VA-rammeplan Sanddalsringen øst

Sanddalsringen øst, helse- og omsorgsinstitusjon

Oversikt over merknader fra Bergen vann, endringer i reguleringsplanen, og justeringer som er gjort i VA-rammeplanen til rev. G-02, 21.12.2022.

VA-rammeplan			
Planlagt VA			
Plantegning			
Tegningsnummer	Gr. / Br.	Revisjon	
HB	402	G-02	
Fig. Type	Et. Leper

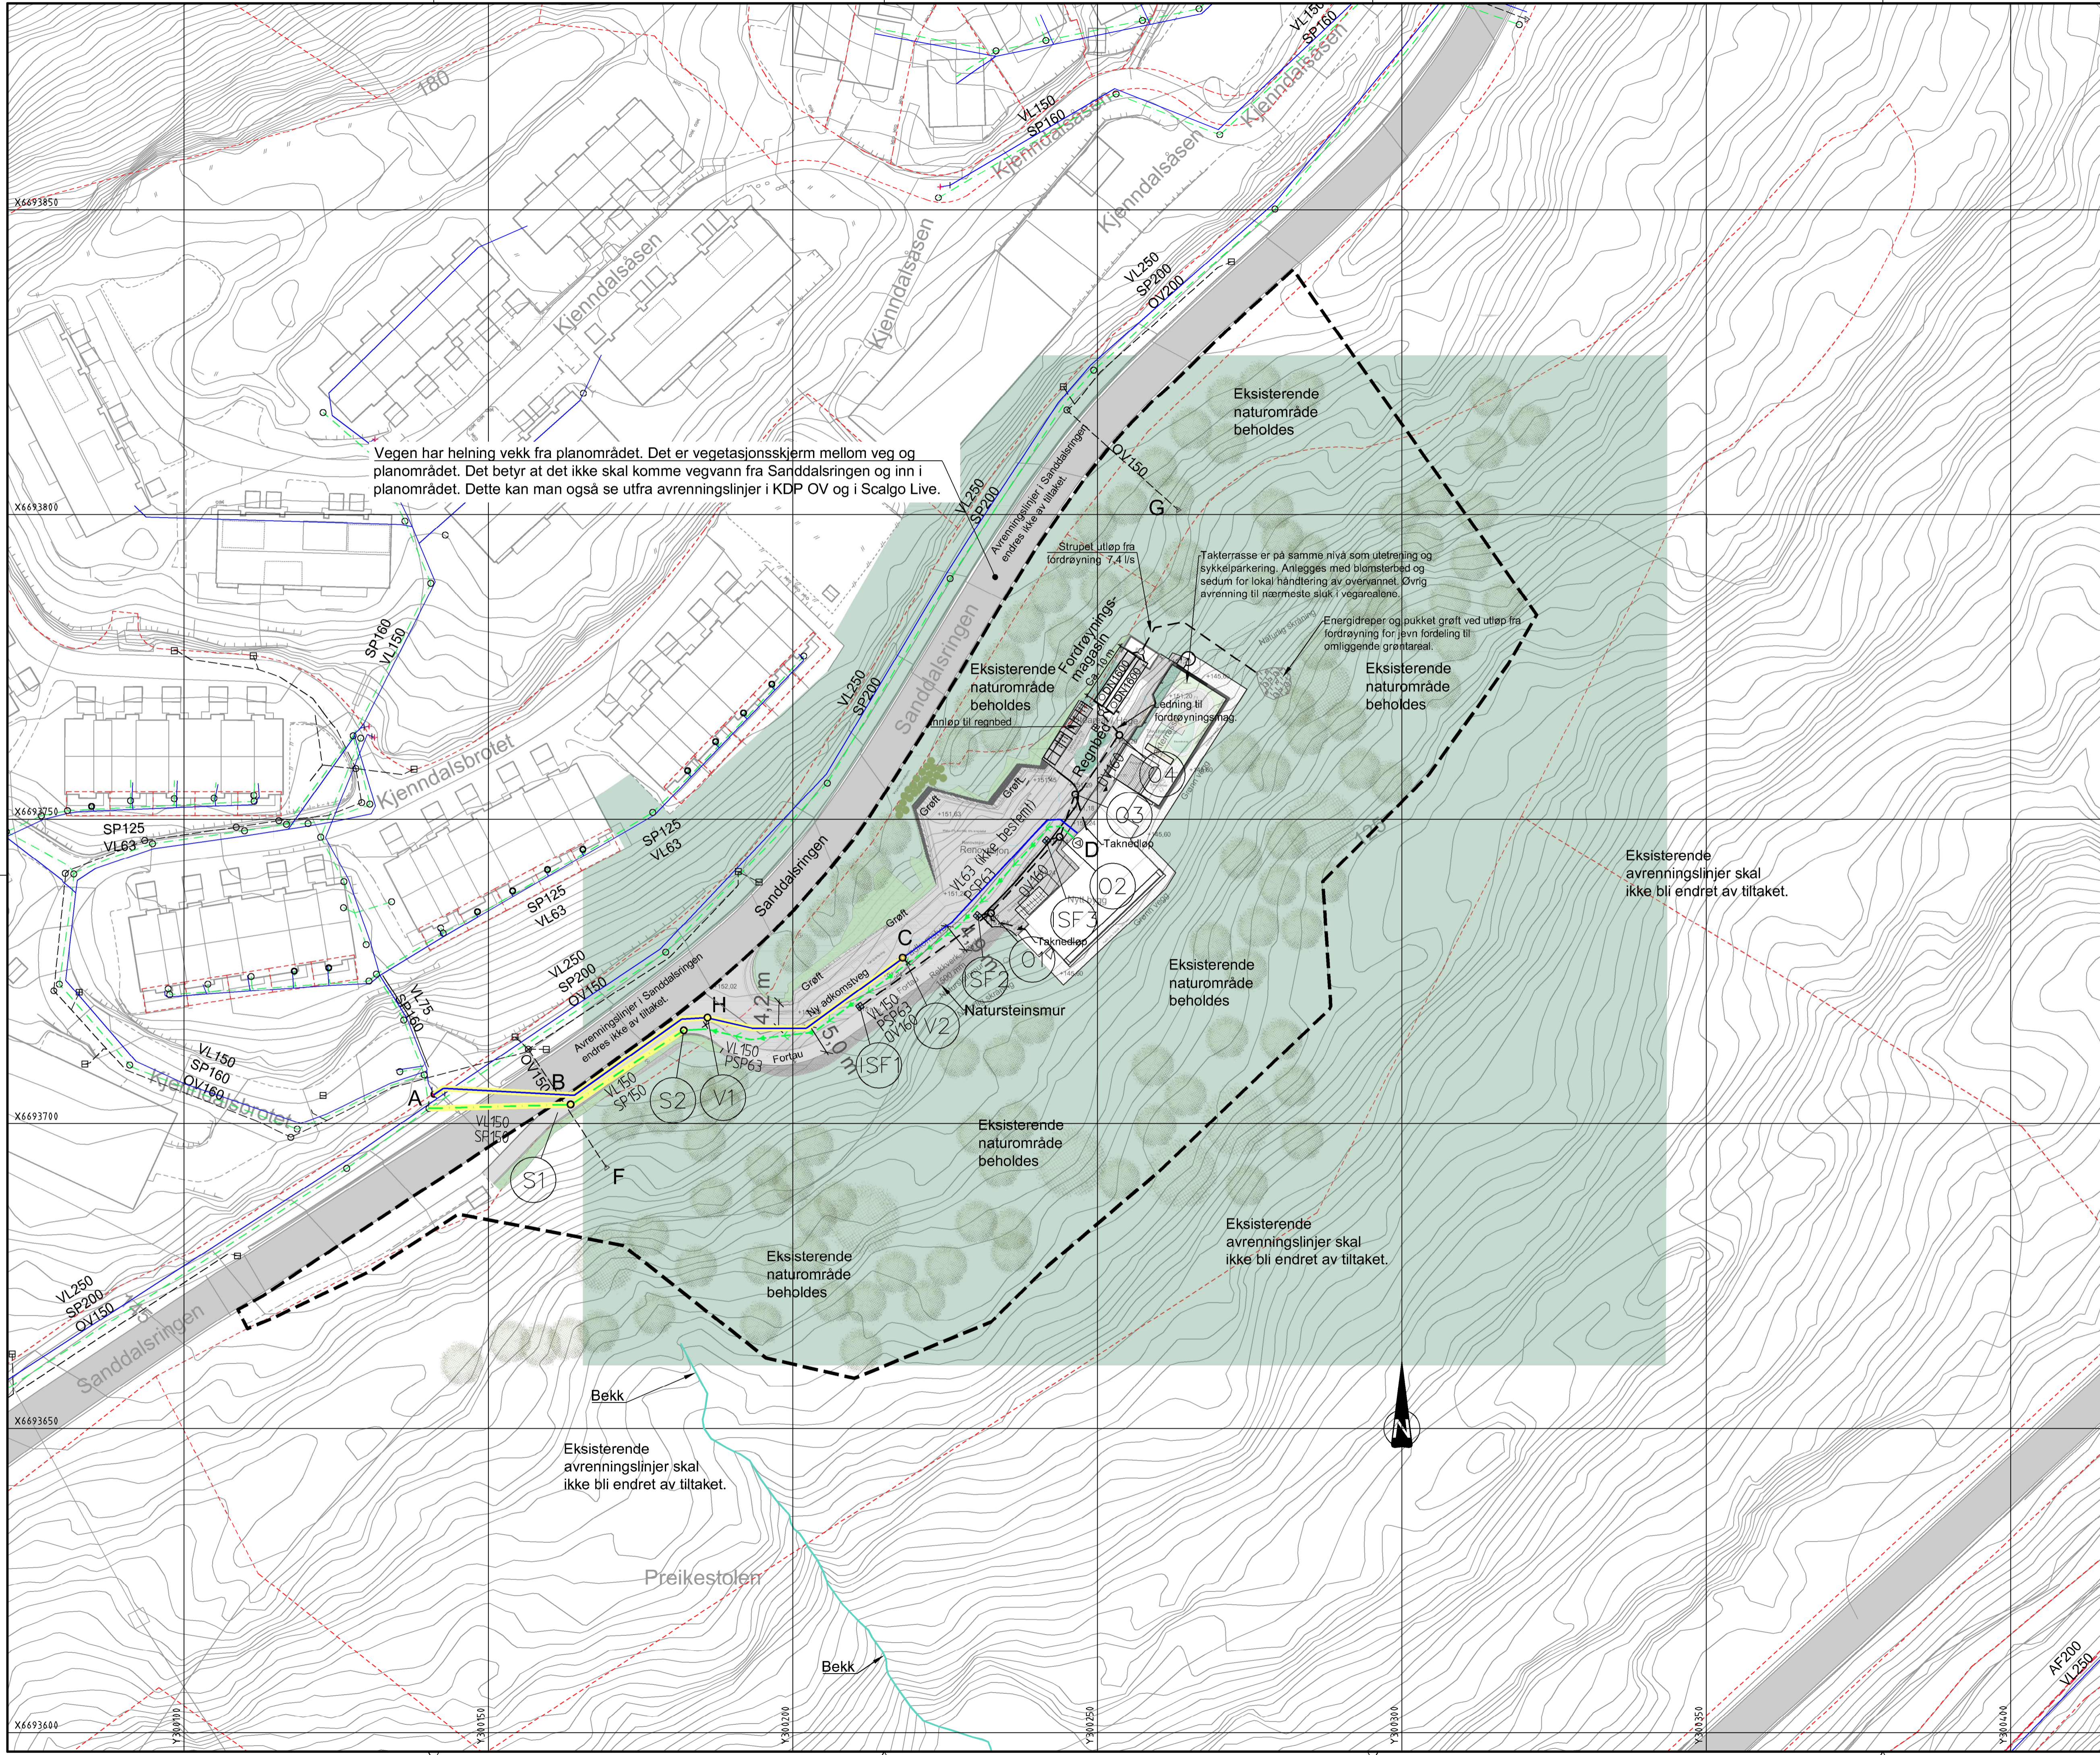
avløp, da avløp er et felles begrep for spill- og overvannsanlegg		
	Overvann		
5	Revidert situasjonsplan som tydelig skal vise alle sluk og sandfang. Vi stiller spørsmål til hvordan overvannshåndteringen kan håndteres uten at dette er avklart.		Planen viser nå sluk i alle lavpunkt.
6	Revidert situasjonsplan som tydelig skal vise alle nødvendige symboler (f.eks. asfalterte områder) på tegnforklaringen. Det skal også avklares hva det menes med reetablert grøntområde vist med grått på tegning HB403. Det skal bl.a. tydelig fremgå av planene om det skal etableres parkeringsplasser, og i så fall plassering av disse.		Det er nå tatt med tegnforklaring for landskapsplanen i tillegg til tegnforklaring for VA-anleggene.
7	Revidert situasjonsplan som tydelig skal vise avrenningspiler fra hovedvei (Sanddalsringen) mot planlagt bebyggelse, og hvilken vei avrenningen tar videre. Vannrenner fra takvann (pkt. 3.4.1) og rørmagasin (2 parallelle rør DN1600) under bakkeplan fra regnbed (pkt. 3.4.3) skal også fremgå av planen. Vi presiserer at naturbaserte løsninger skal brukes i størst mulig grad i hht. krav i Kommunedelplanen.		Det kommer ikke avrenning fra hovedvei (Sanddalsringen) mot planlagt bebyggelse. Avrenningen fra planområdet tar veien videre mot Nesttunvassdraget slik som ved dagens situasjon. Taknednøp og rørmagasin vises nå i planen.

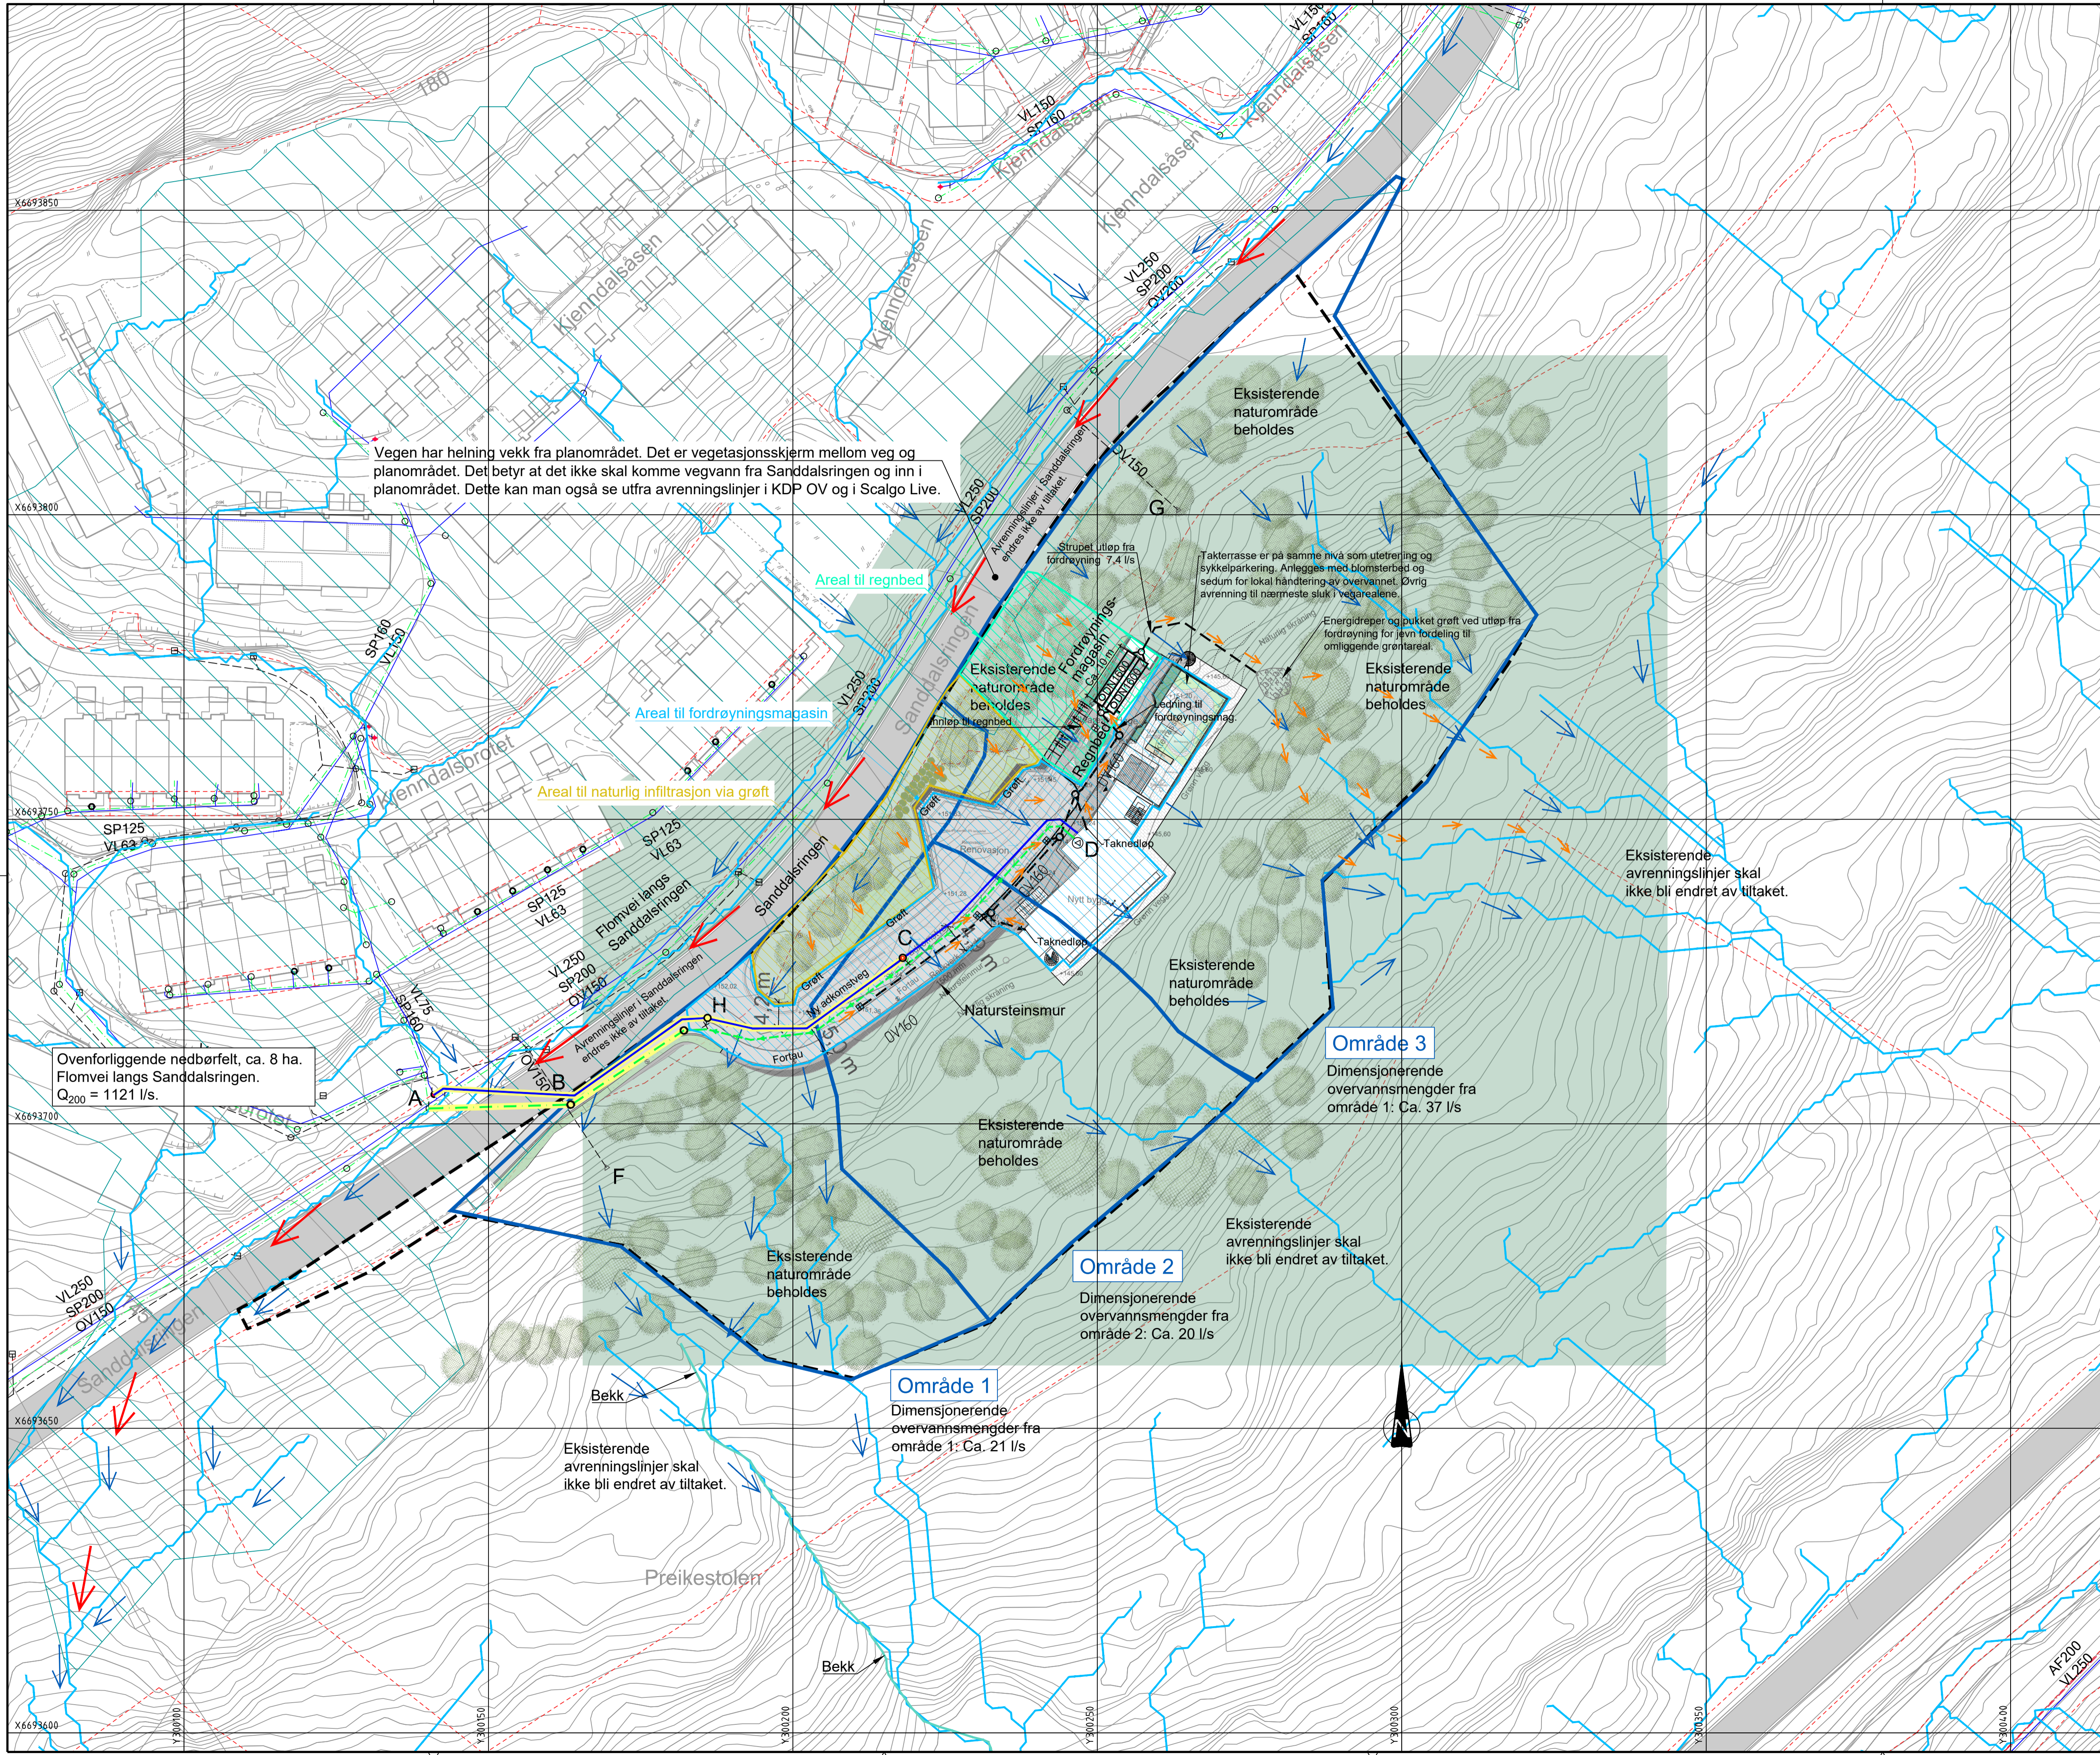
8	<p>Revidert situasjonsplan som tydelig skal vise nedbørsfelt for regnbed, fordrøyningsmagasin, grøfter og sandfang, og hvor vannet tar veien videre (se f.eks. omriss med rødt på utklipp under).</p>  <p>Det skal også avklares hvor vannet tar veien dersom disse (regnbed, fordrøyningsmagasin) går tett. Vi forutsetter at tiltakshaver vil bli gjort kjent</p>	Reguleringsplanen er endret og tiltaket er mindre enn før.	VA-rammeplan endret slik at det ikke blir punktutslipp til terreng, men infiltrasjonssandfang i lavpunkt og overløp fra disse til fordrøyningsmagasin. Utslipp fra fordrøyningsmagasin til pukket grøft med energidreper. Fordeles tilbake til dagens avrenningslinjer.

<p>med konsekvensene ved evt. behov for omlegging av eksisterende utløp til terreng ved pkt. F (omtalt som pkt. B i notatet ved pkt. 3.4.1) og G.</p>		
9	<p>Revidert løsning for håndtering av overvann. Det kommer frem av notatet (side 13 og 15) at deler av overvannet tenkes fordrøyd via steinfylling under planlagt bygg. Dette er en løsning som skal unngås (selv med etablering av sand-/steinfang på innløp til steinfylling) bl.a. pga. byggets sikkerhet, og manglende mulighet for fremtidig drift og vedlikehold, samt utskiftning. Det kommer frem av notatet at «Det foreslås at slukene har utløp med liten rørdimensjon til terreng ved normalnedbør, og at det ved kraftig nedbør går i overløp til fordrøyningsmagasin». Hvordan vil dette løses? Det ser ut til at avrenningslinjene føres rundt fordrøyningsmagasinet. Det skal tydelig fremgå av planen hvor vannet tar veien frem til fordrøyningsmagasinet.</p>		<p>Pilene viser nå hvor vannet tar veien inn i sluk og videre i rør frem til fordrøyningsmagasin, og så til fordeling til terrenget til de eksisterende avrenningslinjene. Strupet utløp fra fordrøyningsmagasin sikrer at det ikke tilføres mer til avrenningslinjene enn det gjøres per i dag. Volum og utforming bestemmes endelig ved detaljprosjektering. Steinfylling er nå kun nevnt som en mulighet, men ikke forslått som løsning.</p>
